浜岡 3 号炉－IASCC－ 9

タイトル	熱中性子照射量により定めた運用基準の内容（基準設定根拠を含む）及び制御棒の取替運用基準 $1.74 \times 10^{21} \text{n/cm}^2$ （熱中性子）到達時の高速中性子照射量について
説明	<p>1. 取替運用基準の内容</p> <p>ボロン・カーバイド型制御棒の取替基準（運用基準）は、「照射に伴う制御材 ^{10}B の減損により相対価値が 10% 減少したときの核的寿命」, 「^{10}B の中性子吸収により生成された He ガスによる制御材被覆管内圧上昇の観点から決まる機械的寿命」及び「IASCC による制御材被覆管のひび割れによるトリチウム放出」を考慮し、照射量寿命が最も短い IASCC の $1.74 \times 10^{21} \text{n/cm}^2$ としている。</p> <p>2. 取替運用基準 $1.74 \times 10^{21} \text{n/cm}^2$（熱中性子）到達時の高速中性子照射量</p> <p>制御棒の累積照射量は、熱中性子の累積照射量を計算しており、高速中性子の照射量については計算していないが、炉心内の平均中性子束から算出した高速中性子束と熱中性子束の比率は以下のとおり。</p> <ul style="list-style-type: none"> ・高速中性子束／熱中性子束 約 2.5 ・高速中性子束 約 $\text{n/cm}^2\text{S}$ ・熱中性子束 約 $\text{n/cm}^2\text{S}$ <p>現状の取替基準である $1.74 \times 10^{21} \text{n/cm}^2$（熱中性子照射量）は、IASCC の感受性に影響が現れる $5.0 \times 10^{20} \text{n/cm}^2$（高速中性子照射量）を超える照射量であると評価している。</p> <p>しかしながら、これまでの使用実績や点検結果から制御棒の制御能力及び動作性に影響する IASCC は確認されておらず、このことから今後も現状保全を継続していくことで制御棒の健全性を確認できると考える。</p> <p style="text-align: right;">以 上</p> <p style="text-align: center;"> 内は営業秘密に属しますので公開できません</p>

浜岡3号炉-2相ステンレス鋼の熱時効-1 Rev.1

浜岡3号炉ーコンクリート鉄骨ー5

図 排気筒姿図

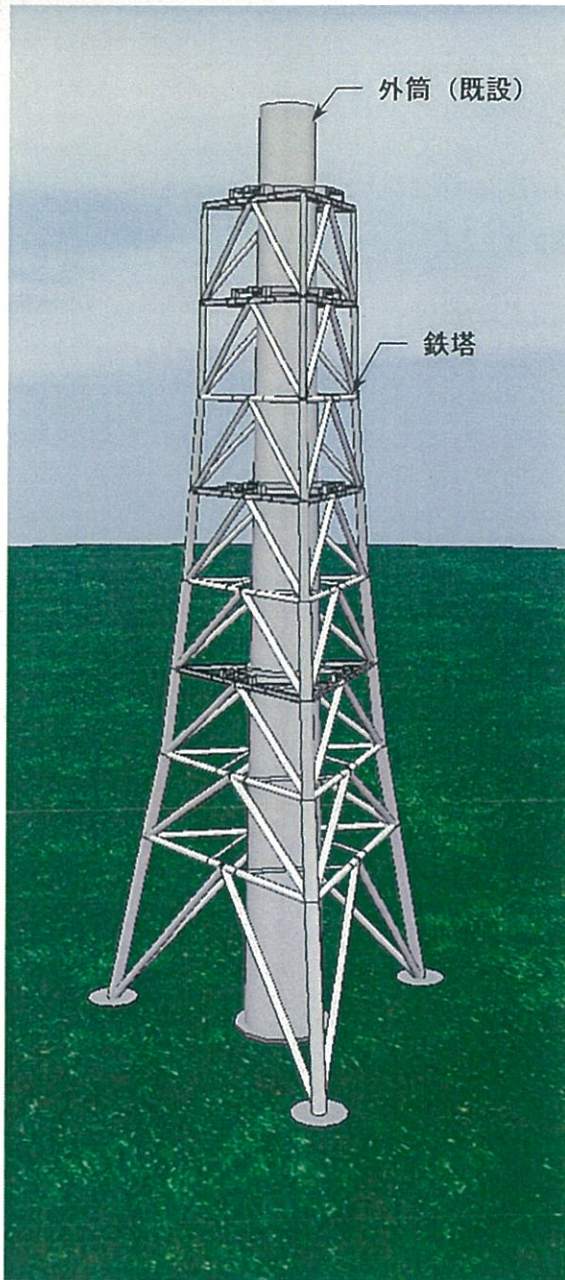
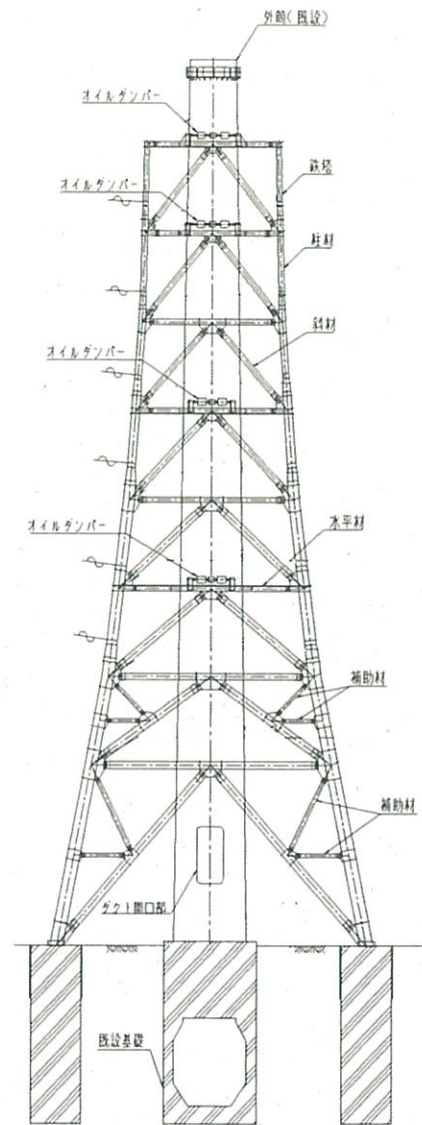
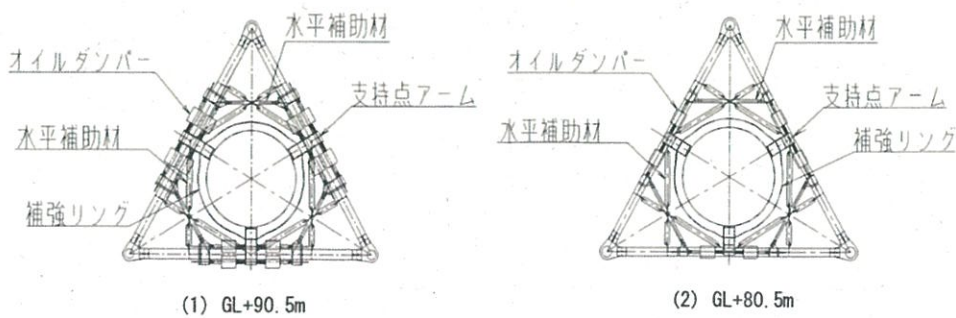
タイトル	排気筒の鉄塔支持化(オイルダンパ付)の工事概要について
説明	<p>耐震裕度向上のため、筒身の外側に三角形平面の鉄塔を新設し、筒身と鉄塔をオイルダンパで接続する工事を2006年6月から2007年5月に実施しました。また、新設鉄塔の基礎は岩盤上に設置しました添付資料12-1に竣工後の排気筒構造概要、添付資料12-2にオイルダンパ概要を示します。</p> <p>添付資料12-1 3号機 排気筒構造概要 添付資料12-2 オイルダンパ概要</p> <p style="text-align: right;">以上</p>

図 16-1 評価対象部位の選定フロー

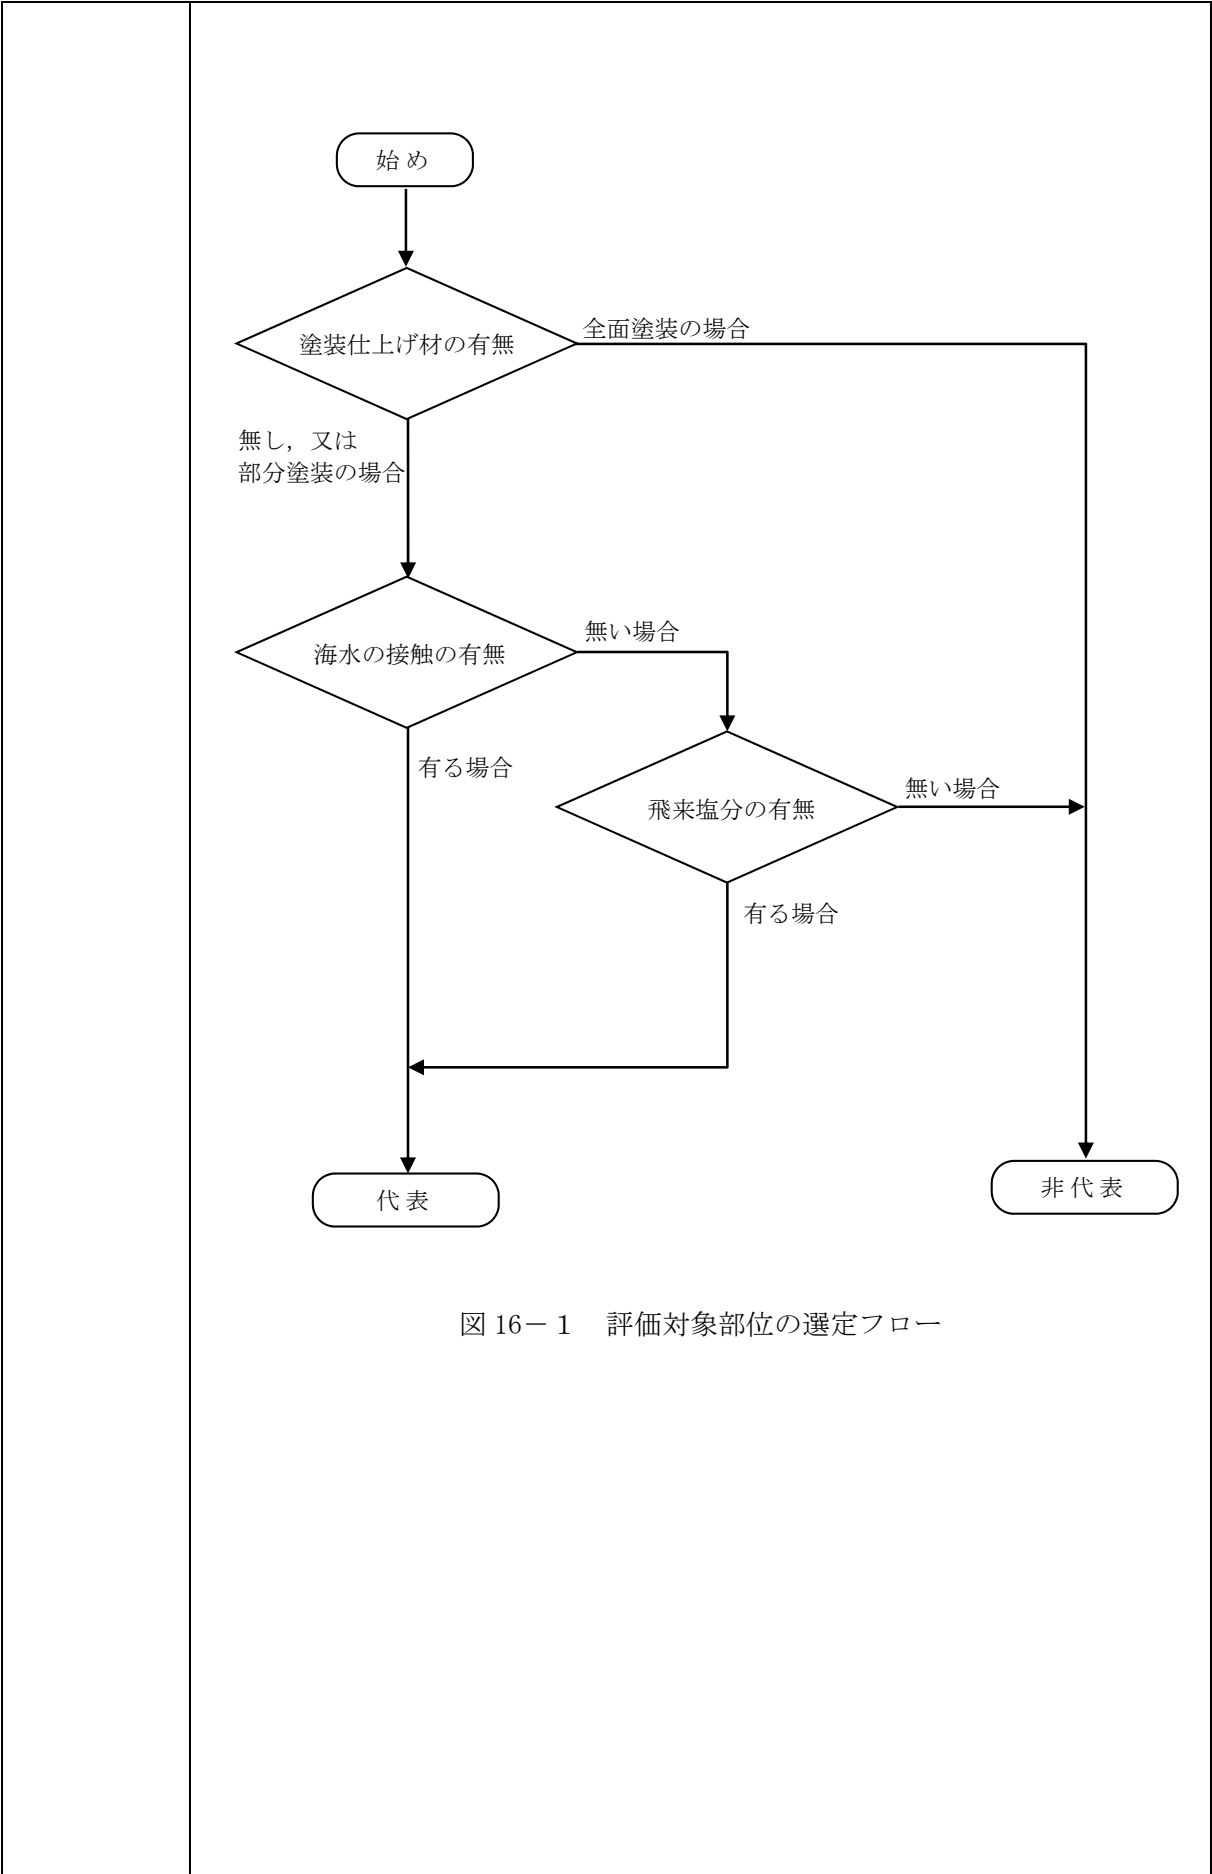
タイトル	塩分浸透の評価対象部位及び評価点を抽出した過程について
説明	<p>塩分浸透の評価対象部位及び評価点を抽出した過程は以下のとおりです。</p> <p>1. 塩分浸透の評価対象部位</p> <p>塩分浸透の評価では、図 16-1 に示すフローに従い評価対象部位を選定しています。</p> <p>評価対象部位は、塗装仕上げ材がなく、海水の接触や飛沫の影響を受ける構造物として、原子炉機器冷却海水ポンプ室を選定しています。また、飛来塩分の影響を受ける構造物として、軽油タンク基礎を選定しています。</p> <p>2. 塩分浸透の評価点</p> <p>原子炉機器冷却海水ポンプ室については、気中帯、干満帯、海中帯の全ての評価が可能な内壁を評価点としています。また、軽油タンク基礎については、軽油タンクを直接支持し、外力の作用を常時受けているスラブを評価点としています。</p> <p>なお、軽油タンク基礎については、2008年2月に建て替えられており、3号機運転開始時に建設された旧軽油タンク防油堤と比べて塩化物イオン濃度の浸透量が少ないと想定されます。また、軽油タンク基礎と旧軽油タンク防油堤は同じ環境下であり同等の材料で構成されていることから、塩分浸透による劣化傾向をより保守側に捉える観点で、現在は供用されていない旧軽油タンク防油堤において調査を実施しています。</p> <p style="text-align: right;">以 上</p>

原子炉機器冷却海水ポンプ室 平面図

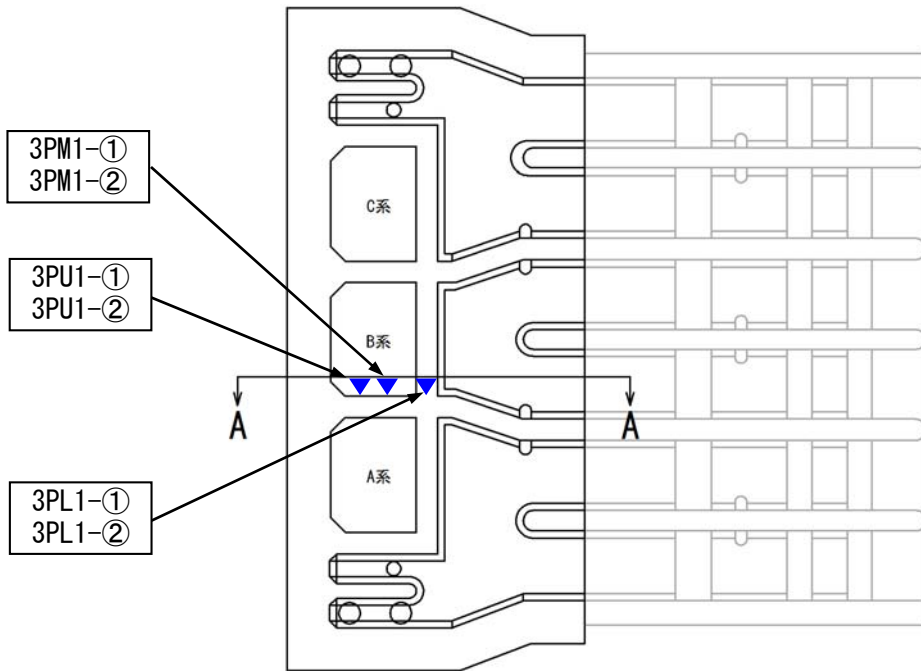
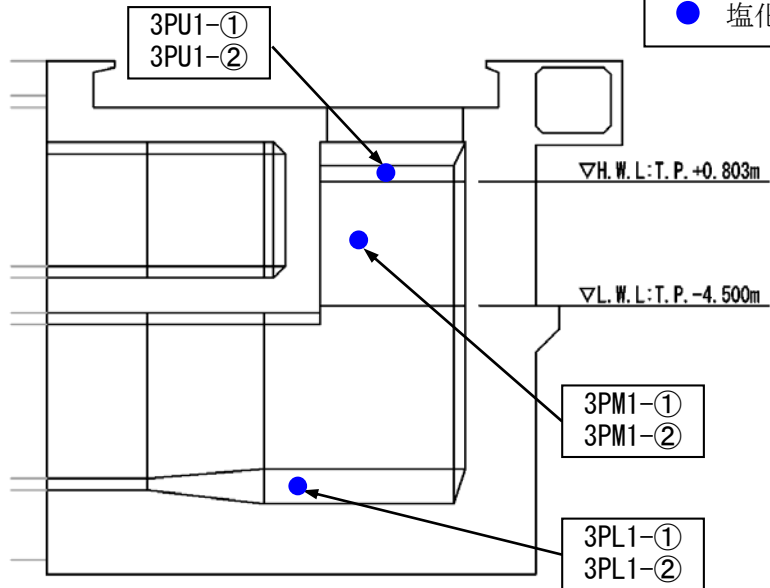
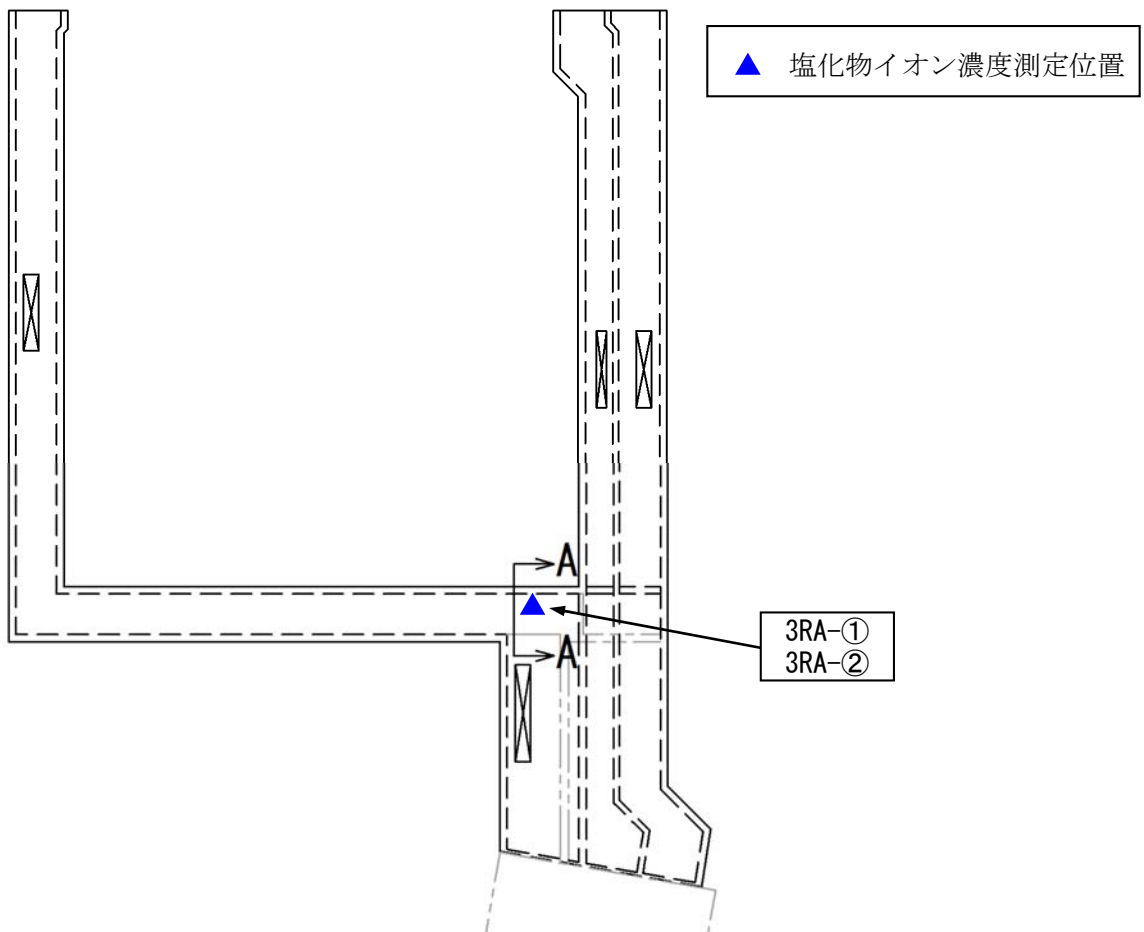
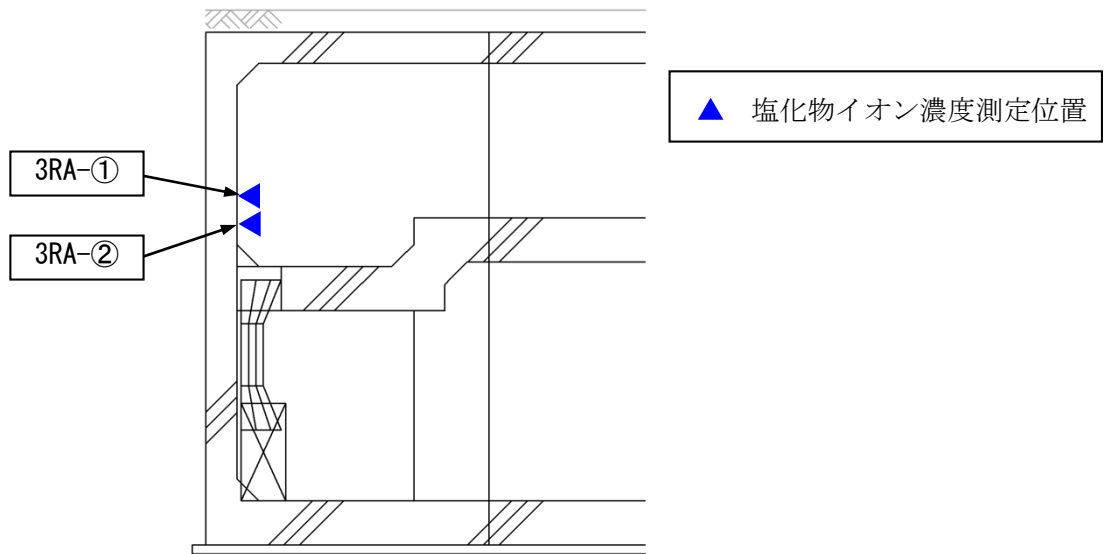
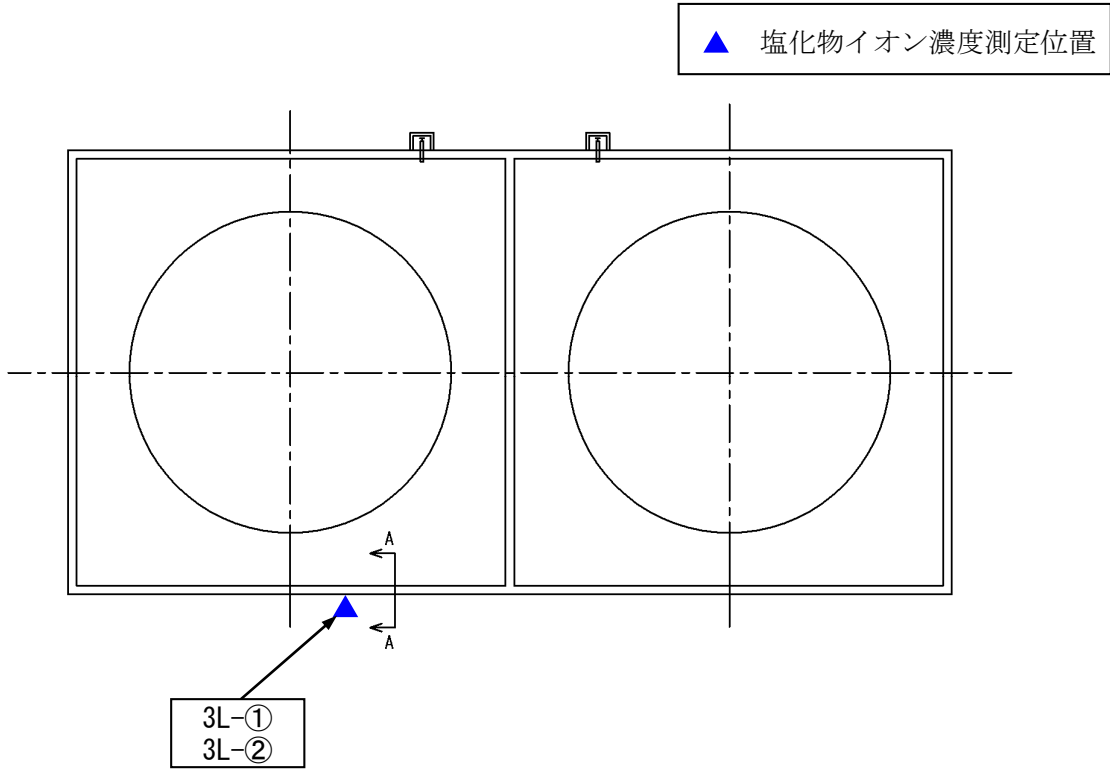
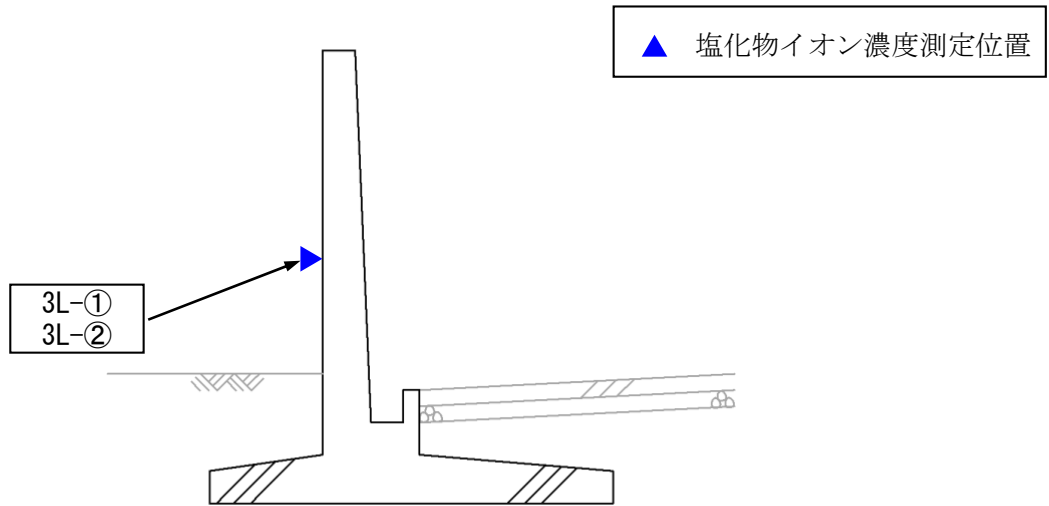
タイトル	運転開始以降に実施した塩化物イオン濃度の測定方法，位置及び結果について
説明	<p>運転開始以降に実施した塩化物イオン濃度の測定方法，測定位置及び測定結果は以下のとおりです。</p> <p>なお，軽油タンク基礎については，2008 年 2 月に建て替えられており，3 号機運転開始時に建設された構造物ではないことから，3 号機運転開始時に建設され，現在は供用を終了している旧軽油タンク防油堤で調査しています。</p> <ol style="list-style-type: none">1. 測定方法 測定は，JIS A 1154「硬化コンクリート中に含まれる塩化物イオンの試験方法」に基づき実施しています。2. 測定位置 測定位置は，添付資料 25-1 に示します。3. 測定結果 測定結果は，添付資料 25-2 に示します。 <p>添付資料 25-1 塩化物イオン濃度測定位置 添付資料 25-2 塩化物イオン濃度測定結果</p> <p style="text-align: right;">以 上</p>

3号取水槽ポンプ室
(C系B系列山側)

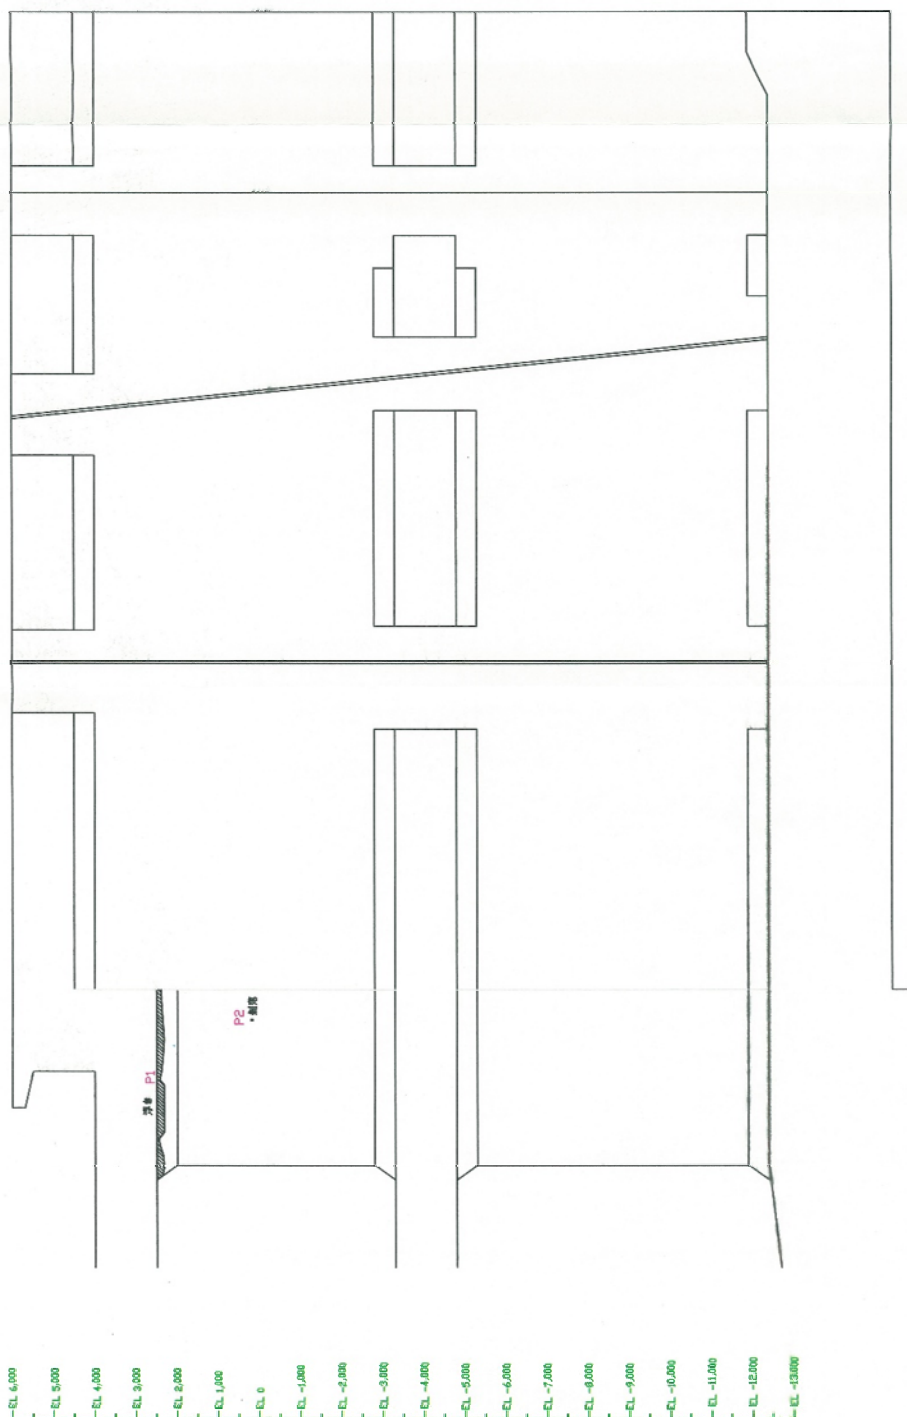
劣化(コンクリートの浮き)
4600×170mm(変化なし)
進行あり
[C]

(P1)
原因:打継目から飛沫塩分が付着・浸透し、本体構造筋が腐食したことにより発生した浮きと推定される。

損傷(コンクリートの表面的な剥落※)
50×50mm(変化なし)
周囲に浮きなし
進行なし
[B]

(P2)
※仮設鉄筋の腐食膨張によるコンクリートの剥落であり、本体構造筋に起因したものではない。
原因:仮設鉄筋の腐食膨張によるコンクリートの剥落であると推定される。
